RAPPORT DE L'INSPECTION DES INSTALLATIONS CLASSÉES

N/REF : 2020.VF.021 (n°S3IC : 55-21738) AEU_22_2018_45

**Objet : Installations Classées pour la Protection de l'Environnement
AUTORISATION ENVIRONNEMENTALE
Projet éolien du Petit Doré Energie Noyers WPD - à Rostrenen**

Les cartes suivantes permettent de localiser les zones à enjeux.

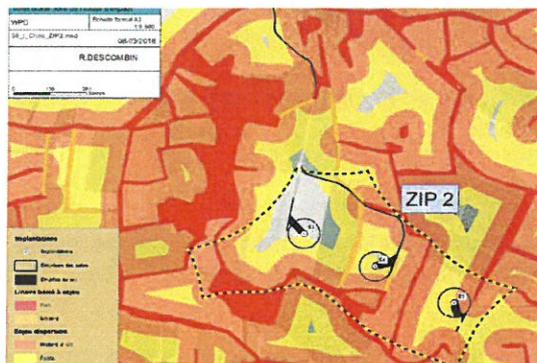
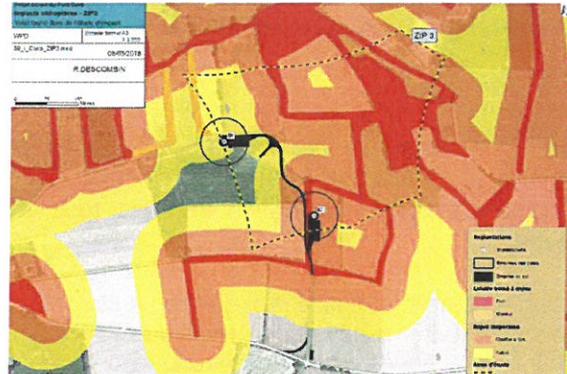
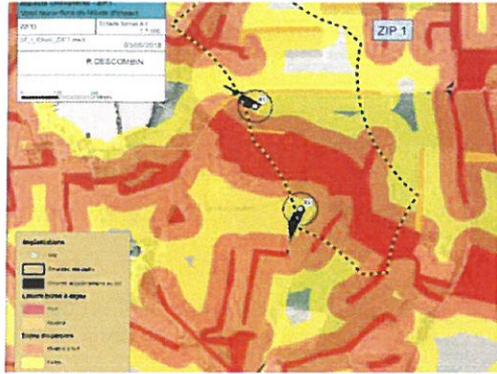
Une étude de dispersion a été menée, consistant à étudier la dispersion des chiroptères à partir de haies témoins, constituant des corridors pour les chauves-souris. Les enregistrements se sont concentrés sur une période de forte activité des chiroptères (période de mise bas et élevage des jeunes) pour obtenir une représentation de leur utilisation des éléments du paysage. Les résultats de l'étude de dispersion mettent en avant une distance de 60 m de part et d'autre des haies au-delà de laquelle l'activité des chauves-souris chute clairement.

En complément de la mesure consistant à éviter la zone de chasse de 0 à 60 m, le pétitionnaire prévoit un arrêt programmé des éoliennes durant une partie de la nuit de mars à octobre et suivant des critères météorologiques afin de réduire les impacts par collision et barotraumatisme.

Selon l'étude écologique, à l'exception de la haie située à proximité de l'éolienne E5 et celle localisée au pied de l'éolienne E7 (haie infectée) vouée à la destruction, l'ensemble des haies présentant un enjeu fort sont situées à plus de 74 m du pied du mât.

Compte tenu des enjeux recensés dans l'emprise des pales d'éoliennes (cartographies p 162 à 164) des éoliennes dont les plus sensibles sont situées à proximité des éoliennes E5 et E7, en vue de réduire leur impact potentiel sur la population chiroptérienne, l'inspection proposera le durcissement du bridage prévu par l'exploitant.

A cet effet, il sera imposé un bridage pour l'ensemble des éoliennes E1 à E4 entre l'heure précédant le coucher du soleil et l'heure suivant le lever du soleil de début avril à fin octobre suivant les conditions météorologiques ci-dessous :

- lorsque le vent est inférieur à 5 m/s,
- lorsque la température est supérieure à 10°C.

S'agissant des éoliennes E5 et E7 dont l'environnement est plus sensible, un bridage devra être appliqué entre l'heure précédant le coucher de soleil et l'heure suivant le lever du soleil ainsi que dans les conditions météorologiques infra:

- lorsque le vent est inférieur à 7,5 m/s,
- lorsque la température est supérieure à 9°C.
